VERBALE DELLA CONFERENZA DEI SERVIZI DECISORIA DEL 17 NOVEMBRE 2023

SITO PE 900002 SITO "Ex Abbondanza ed ex Conglomerati Bituminosi Vomano", Via Lago di Campotosto, Pescara - Approvazione del report "Analisi di Rischio sito-specifica ai sensi del D.Lgs. 152/06 e s.m.i. e Piano di Monitoraggio Flux Chambers", presa d'atto e valutazione preliminare dei contenuti della "Nota Tecnica descrittiva della proposta di intervento" – elaborati predisposti dal geol. Angelo Di Ninni e dal geol. William Palmucci per conto di VEGA S.R.L.

Foto 8 - Trincea TR7 – dettaglio scavo e orizzonte di rifiuto.

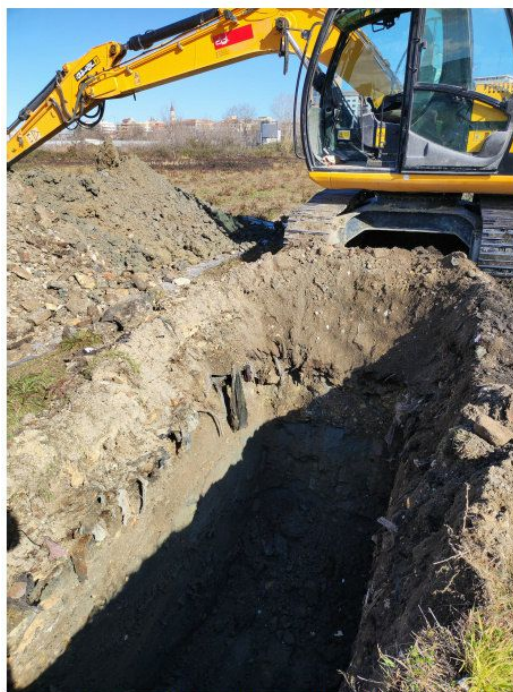
Il Responsabile del Procedimento condivide su schermo la Foto n.8 estratta dal parere ARTA nella quale si evince chiaramente che nella trincea T7 i rifiuti (materiali, stracci oleosi e quant'altro) non rimossi dalla precedenti attività di bonifica sono posti tra il riporto e il terreno in posto.

Il geol. Marinelli chiarisce inoltre che il rifiuto non è definito come tale su base analitica, le analisi CER servono esclusivamente a stabilire la classe di pericolosità del rifiuto e l'ammissibilità dello stesso in una tipologia di discarica o di impianto di trattamento.

Il geol. Marinelli riferisce che questa affermazione dei consulenti di parte non trova riscontro agli atti. Aggiunge che nelle trincee i campioni sono stati identificati nell'intervallo 0-1 m però emerge chiaramente dalle stratigrafie che i rifiuti sono caratterizzati da una stratificazione propria, ben individuabile, difficilmente confondibile con l'orizzonte di riporto.

- 1 i materiali rinvenuti all'interno delle due trincee esplorative eseguite dalla ditta in contraddittorio con ARTA nel febbraio 2022 (denominate T07 e S13 nei verbali di prelievo ARTA) e quelli eventualmente presenti nelle aree dove l'indagine georadar/magnetometrica ha evidenziato delle anomalie, **vanno considerati rifiuti** (non riporto) e **quindi andranno rimossi**; si precisa che l'estensione verticale dell'orizzonte di rifiuto da rimuovere

è limitato all'interfaccia tra il terreno in posto (situato al di sotto dei rifiuti) e il riporto (situato al di sopra dei rifiuti);
